Modulo per la presentazione delle osservazioni per i piani/programmi/progetti sottoposti a procedimenti di valutazione ambientale di competenza statale

ID: Codice procedura (ID_VIP/ID_MATTM):10844

Impianto per la produzione di energia elettrica da fonte eolica, costituito da 6 aerogeneratori della potenza complessiva di 37,2 MW, un sistema di accumulo da 25 MW e relative opere connesse in località "Rempillo" nel comune di Pitigliano (GR).

ALLEGATO alle OSSERVAZIONI all' IMPIANTO EOLICO denominato REMPILLO nel COMUNE di PITIGLIANO (GR). Comp

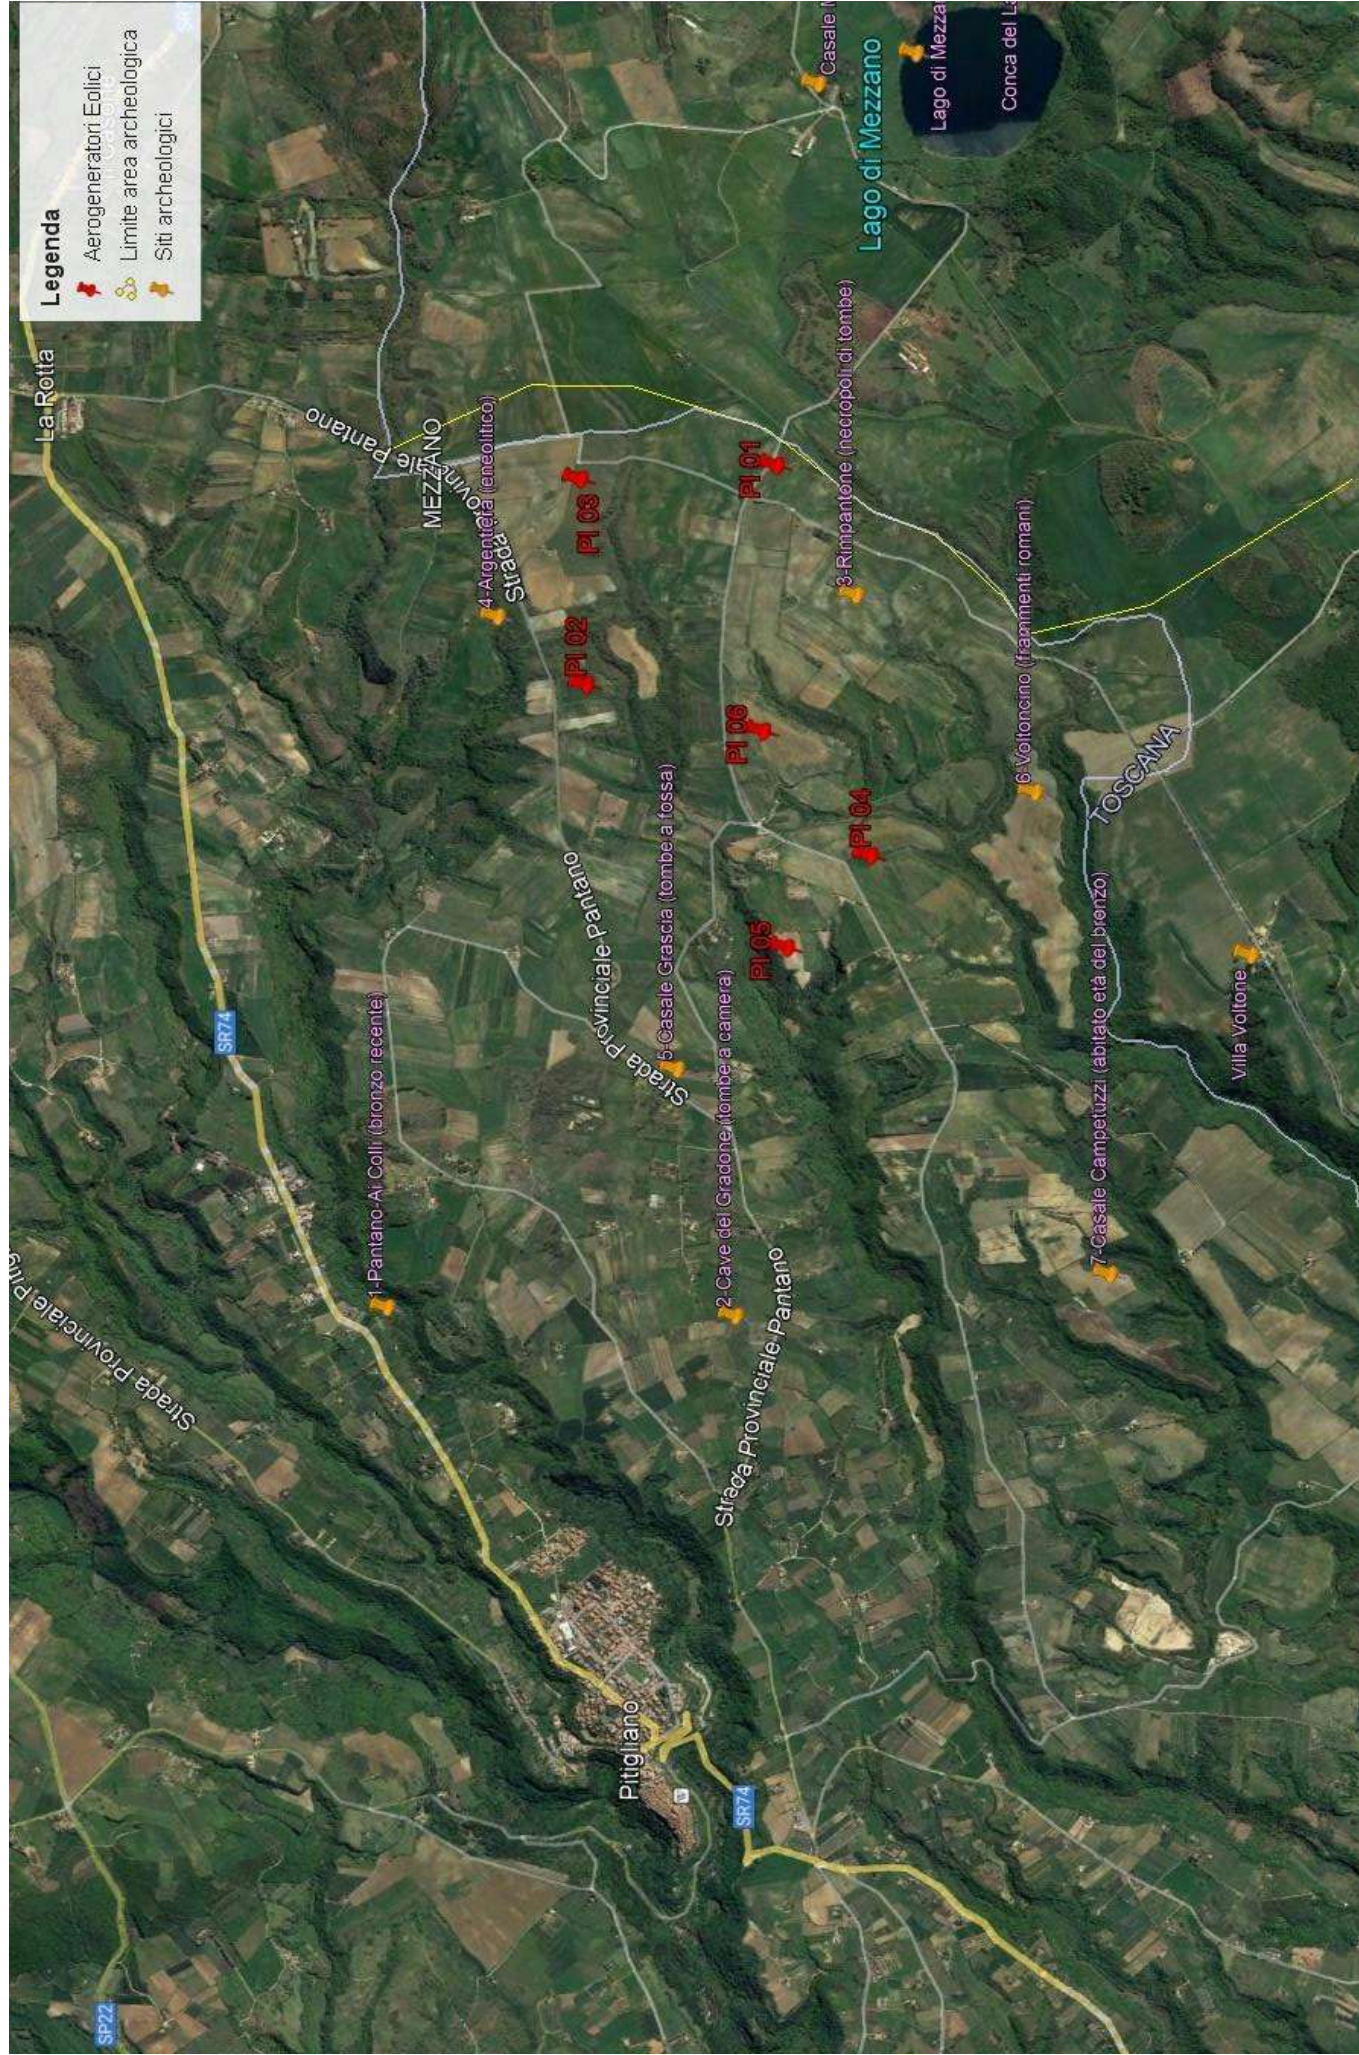
Inoltre, la zona in cui insisterebbe l'impianto eolico industriale Rempillo è compresa nelle fasce di rispetto di 3 km di diversi beni archeologici tutelati dalla parte II del Codice dei Beni Culturali (vedi Allegato, immagine n. 3). Inoltre le pale P04 e P05 ricadono all'interno di un'area archeologica che la Proponente vorrebbe cancellare per il semplice fatto che non è riportata nel documento regionale ma

- h) Le zone di interesse archeologico evidenziate nell’immagine n. 3 a cui si aggiungono anche l’importante abitato protostorico di Sorgenti della Nova e Ruderì del Castello altomedioevale che si trovano a circa 4 km dalle aree in cui è stato progettato l’impianto eolico industriale. Poco più lontano i resti del castello medioevale “Morroneccio”. Nell’area vasta le preziose necropoli eneolitiche (Poggi Alti) ed etrusche di Pitigliano, Sovana e Sorano.

Analisi degli Impianti Eolici Esistenti e in Progetto

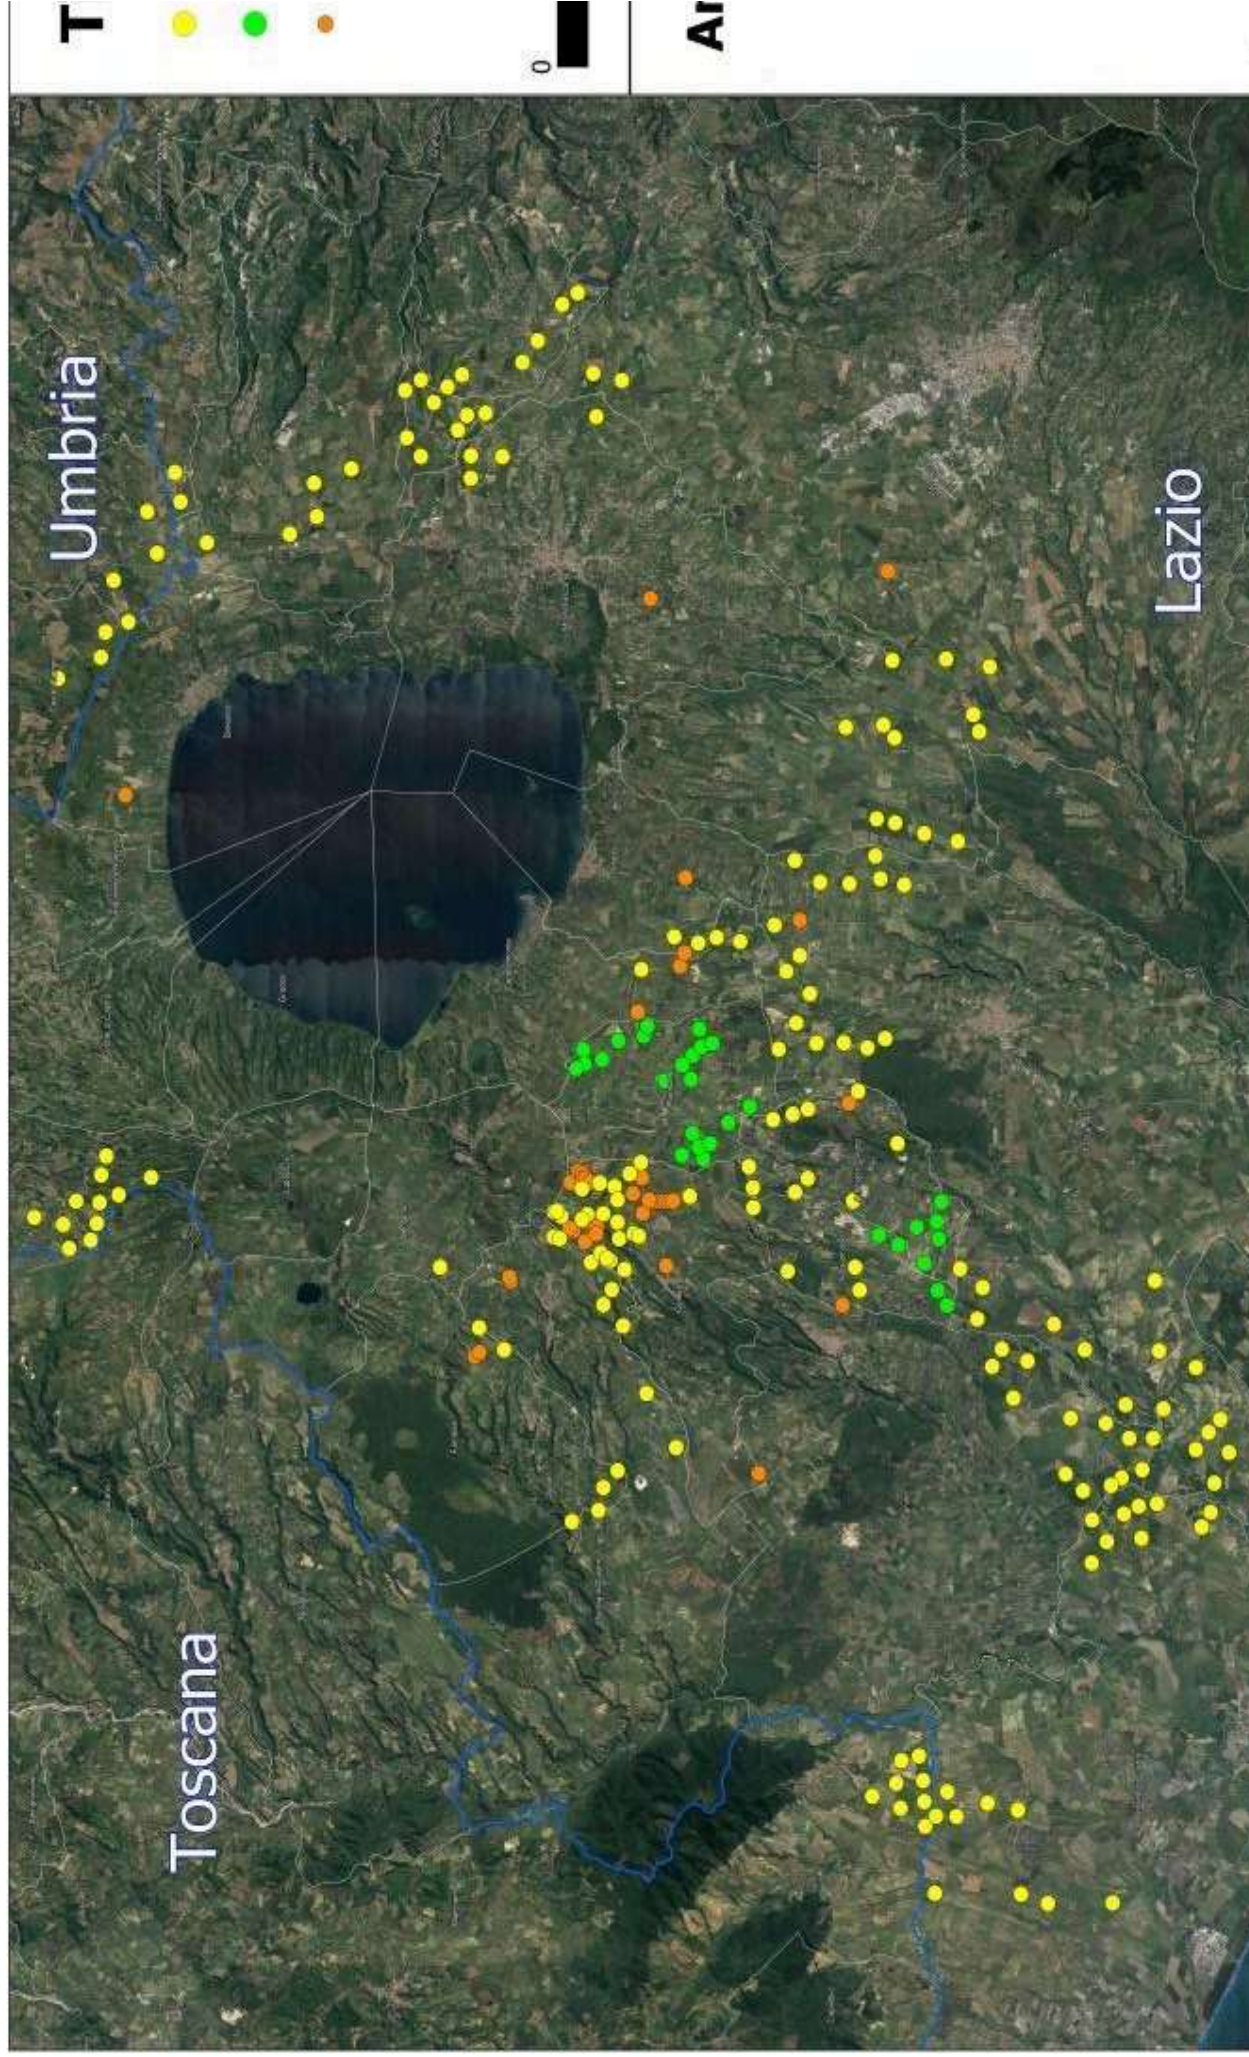
Quindi anche la Regione come Ente deputato dalla normativa nazionale a legiferare sulle aree idonee e non idonee si è espressa riguardo al fatto che abbia assolto ai doveri e alle quote stabilite dal PNIEC e in ambito regionale la provincia di Viterbo è stata quella con il più alto tasso di impianti FER tra tutte e quindi ormai satura ed il cumulo degli impianti FER installati, autorizzati e in progetto rappresenta una elevata criticità per la sostenibilità ambientale di ulteriori eventuali iniziative. L'impianto eolico “ Rempillo” pur essendo “esterno al confine provinciale e regionale ma nelle sue immediate vicinanze (a soli 100 metri i primi due aerogeneratori) oltre ad impattare sul territorio e sulle economie di tre Comuni del Lazio (Farnese, Valentano e Latera) si trova nelle fasce di rispetto dei Beni di notevole interesse pubblico come si è evidenziate nelle Osservazioni nn. 1 e 2 e crea anche degli impatti negativi anche sui beni naturalistici come verrà dettagliato nell'Osservazione n. 4. Inoltre andrebbe a sommarsi al già enorme cumulo di impianti eolici e fotovoltaici e geotermici che già creano una elevata criticità ambientale nella provincia di Viterbo e interferiscono anche con il

territorio toscano come si può vedere dalle immagini nn. 4 e 5 dell'Allegato n. 1.
